**ANALISIS DE LOS ESTUDIOS DE IMPACTO
AMBIENTAL DEL
COMPLEJO HIDROELÉCTRICO DEL RIO
MADERA**

HIDROLOGÍA Y SEDIMENTOS

JORGE MOLINA CARPIO

Abril de 2006

Figura 2.4: Perfil de la línea de agua entre Jirau y Abuná
Perfis de Linha d'Água Simulados – Trecho: Jirau - Abunã

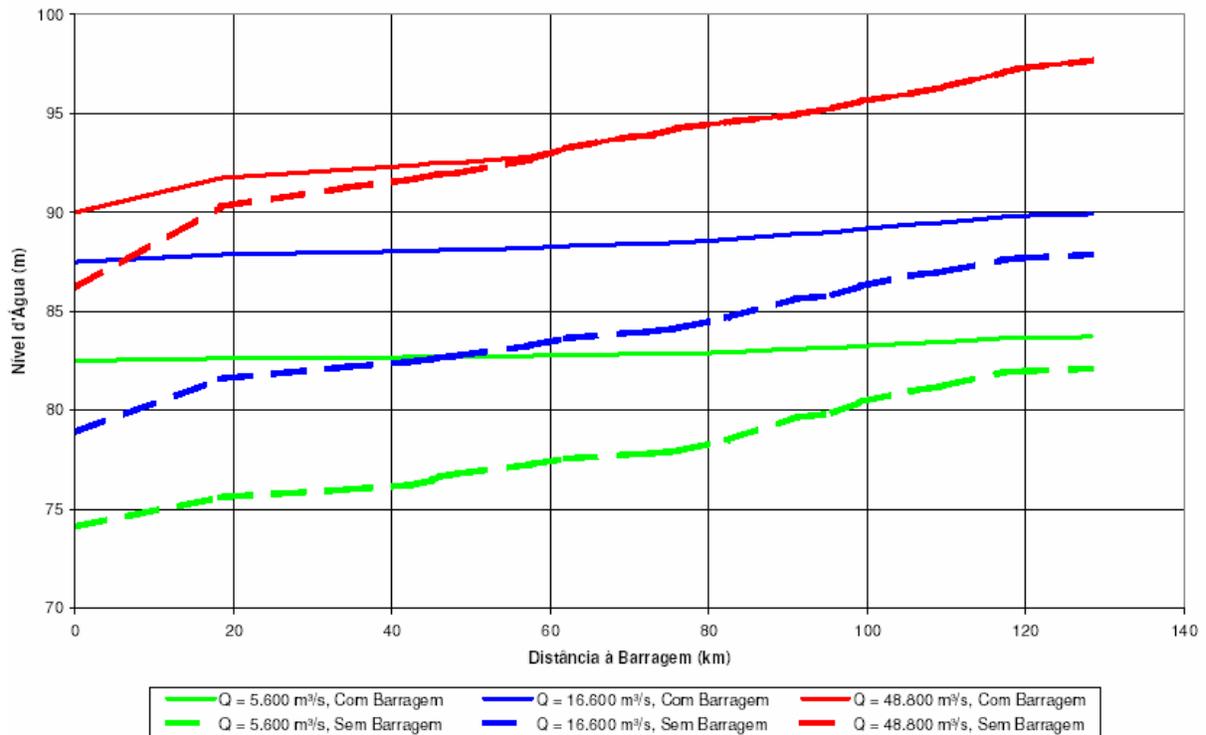
El comportamiento de los niveles del agua en el embalse de Jirau (tabla 2.3 y figura 2.4) es algo diferente al de Santo Antonio. En primer lugar, el nivel del agua junto a la represa (kilómetro 0) es variable según el caudal, lo que está de acuerdo a la tabla 2.1. En segundo lugar, los niveles del agua con represa son más altos que sin represa para todos los caudales, excepto los más grandes (48800 m³/s corresponde al caudal máximo histórico). Esto es particularmente cierto en la cola o extremo superior del embalse, donde empieza el tramo binacional. Como referencia, la boca del río Abuná se sitúa a 119 km de distancia de la represa Jirau. La figura 2.4 muestra que a esa distancia el nivel con represa es claramente más alto, tanto para caudales bajos (líneas verdes) como para caudales medios (líneas azules). Es decir que, aún con los niveles variables propuestos en la tabla 2.1, existirá inundación estacional en el tramo binacional arriba de la confluencia con el río Abuná.

En segundo lugar, *cambia el régimen hidráulico del río, al menos en algunos tramos.* El caso de la cachuela de Jirau es ilustrativo. La tabla 2.3 muestra que la velocidad de flujo se reduce de 4.57 m/s sin represa a 1.19 m/s con represa, para un caudal de 16600 m³/s, que es algo inferior al caudal medio del río. Para caudales grandes, la velocidad se reduce de 6.92 m/s a 3.28 m/s. Se observa además que las velocidades naturales son altas para todos los caudales.

Figura 3.5: Perfiles con y sin sedimento en el tramo Jirau-Abuná

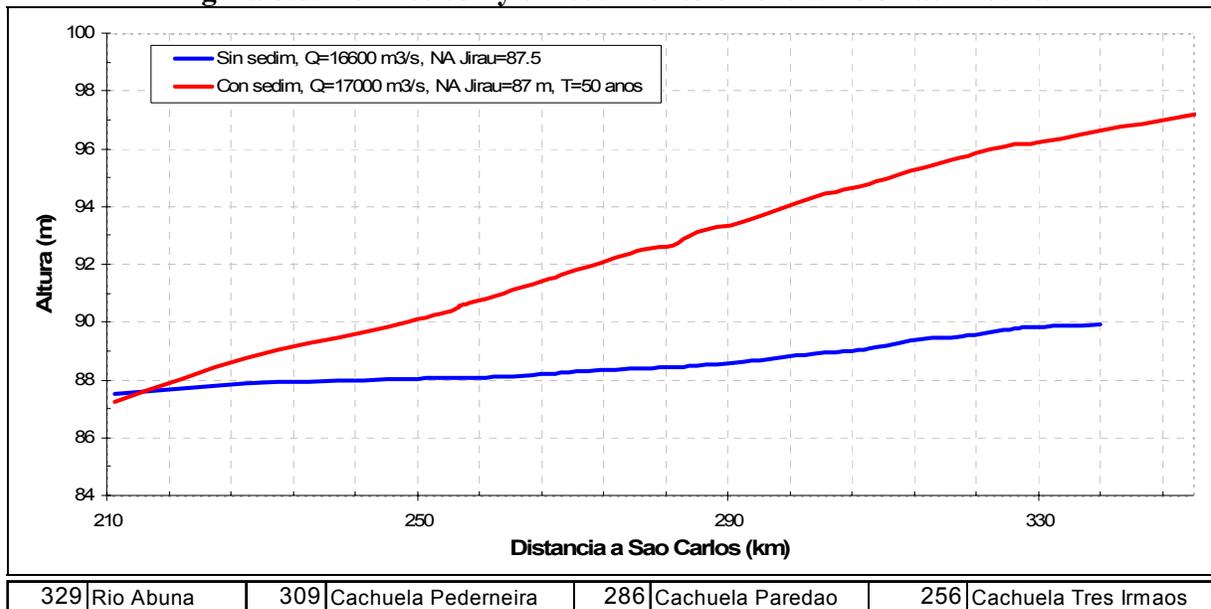
El perfil sin sedimentos se extiende solamente hasta el kilómetro 338, que corresponde a Abuna Vila. Por eso no es posible hacer una comparación de los niveles en el tramo binacional más arriba. Esto evidencia muestra una seria limitación del estudio de factibilidad, que ni siquiera consideró en el análisis el tramo I aguas arriba de Abuná. En general y pesar de que las diferencias en los resultados están influenciados por varios factores que se describirán más adelante, es evidente que el análisis con sedimentos debió ser considerado tanto para determinar la superficie inundada por los embalses, como para evaluar los impactos ambientales.

Figura 3.6: Perfil del lecho y de la línea de agua para el caso 2-87-C
 Condição Crítica – Simulação Durante 50 Anos – Caso 2-87 – Após a Construção dos Dois Aproveitamentos
 (Jirau na El. 87,00 m)
 Perfil de Linha d'Água Correspondente à Vazão Média do Mês de Dezembro (17.000 m³/s)

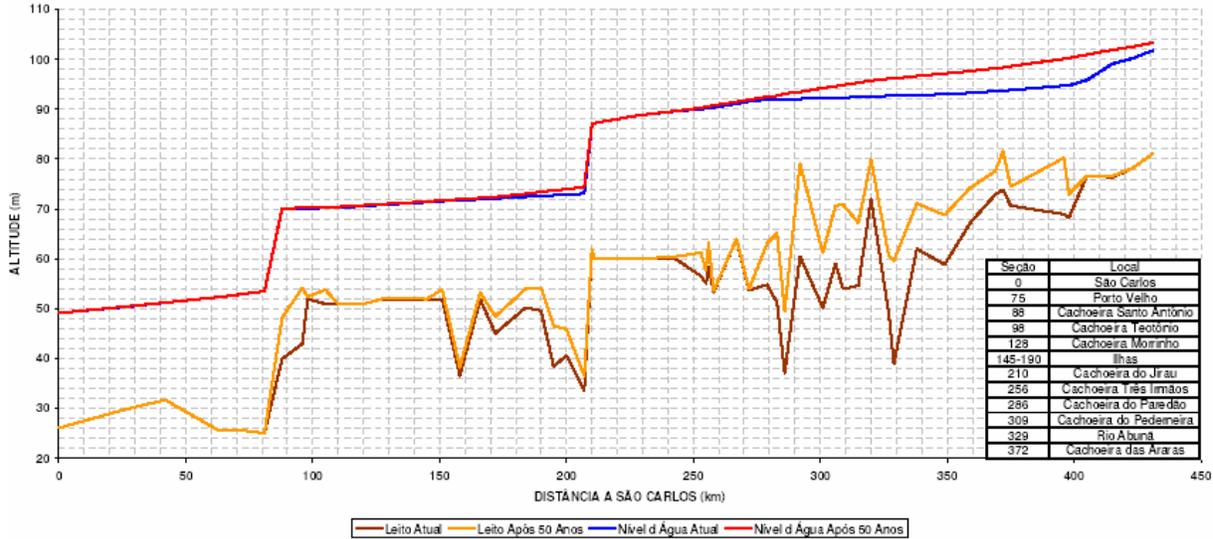
La figura 3.6 muestra también los niveles del agua al inicio (línea azul) y después de 50 años (línea roja). Nuevamente el cambio más grande se produce en los trechos I y II, por causa del embalse de Jirau. Llama la atención que el aumento más grande de nivel se produzca cerca de la cachuela de Riberao (km 398), es decir 70 km más arriba de la confluencia con el río Abuná

y completamente dentro del tramo binacional. El nivel de agua en este punto sube cerca de 6 m en 50 años (de 94.77 a 100.30) para el caudal de 17000 m³/s. Para una mejor ubicación de las cachuelas de este tramo referirse a la figura 1.3.

Figura 3.9: Perfil del lecho y de la línea de agua para el caso 2-90-C
 Condição Crítica – Simulação Durante 50 Anos – Caso 2-90 – Após a Construção dos Dois Aproveitamentos
 (Jirau na El. 90,00 m)
 Perfil de Linha d'Água Correspondente à Vazão Média do Mês de Dezembro (17.000 m³/s)

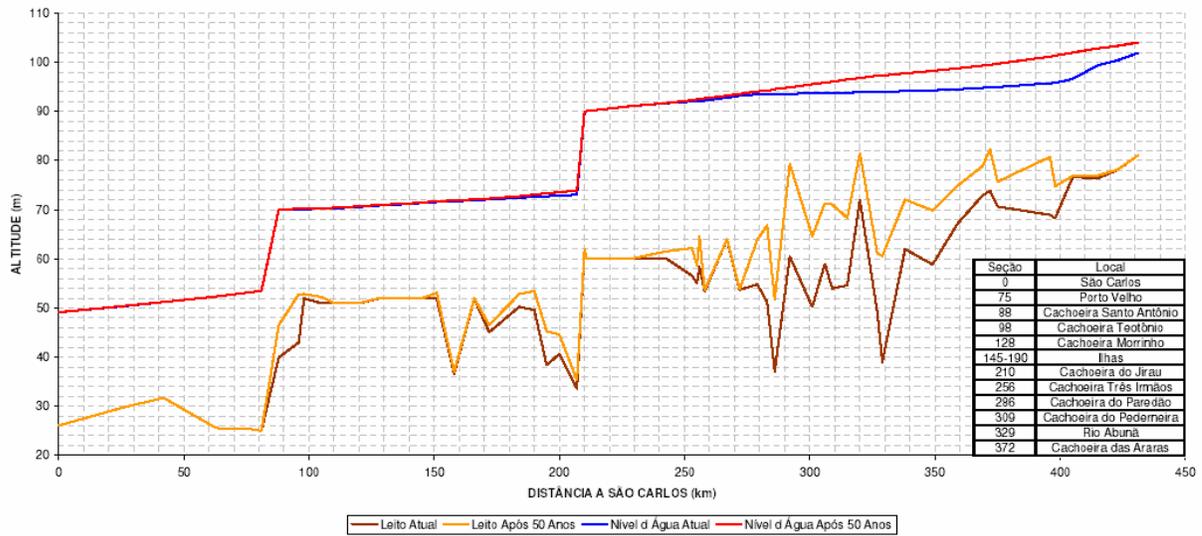
La mayor elevación del lecho y de los niveles de agua se produciría para el caso de mantener el nivel de operación del embalse de Jirau en la cota 90.0. La figura 3.9 muestra el perfil para este caso. Se destaca que los niveles en los trechos I y II son solamente un poco más altos que para un nivel de operación de 87.0.

Finalmente, los autores mencionan que cabe esperar resultados diferentes si se construyen las otras represas del Complejo Hidroeléctrico Madera, situadas aguas arriba de Jirau: la represa binacional de Guajara-Mirim y la de Cachuela Esperanza (ver figura 1.5). La construcción de estas represas reduciría la sedimentación en los embalses Jirau y Santo Antonio.
